溢水対策※

－ 発電所内で水があふれた際の発電所の安全性の検証－

論点No.70、71、76、77

溢水は余裕をもった想定になっているか、また、溢水対策は、複数ある同種の設備が同時に影響を受けないよう考慮されたものとなっているか

○溢水想定

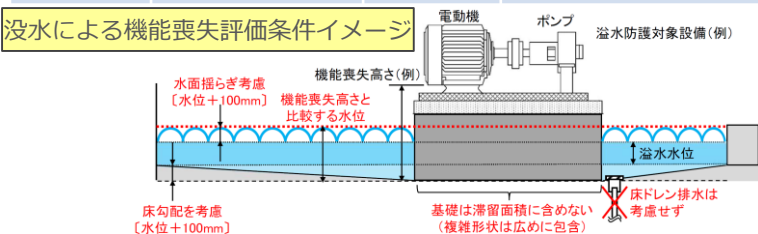
原因	溢水源	溢水面積	溢水水位
機器破損	保有水量の1.1倍	床面積は0.7倍して水位上昇を算出	溢水による水位上昇に加え、床勾配と水面の揺らぎを考慮して、さらに一律200mm上昇させる。床からの排水は可能であっても出来ない想定。上層階からの流入は考慮。
地震等	耐震B、Cクラス※の機器全てに内包する量の1.1倍		
消火活動	2か所同時に3時間放水 (消防法上は20分)

○水密扉について

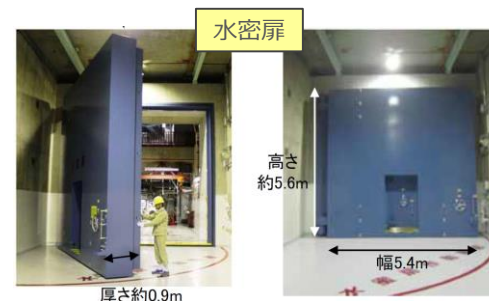
- 以下のとおり対応することを確認
- ・ 水密扉を開放する場合は、建物内の作業について、系統分離された2区画で同時に行わないよう管理
 - ・ その他、通常の作業時には確実な閉止管理を実施
 - ・ 中央制御室に開閉状態を把握可能な開閉表示灯を設置

○重要設備の系統分離 (区画分け)

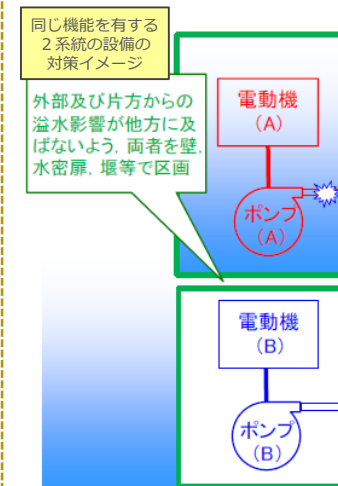
○多重性又は多様性及び独立性を確保
安全上重要な設備に対して、一つの系統が溢水等により機能喪失しても、もう片方の系統機能を維持可能とするように対策を実施することを確認
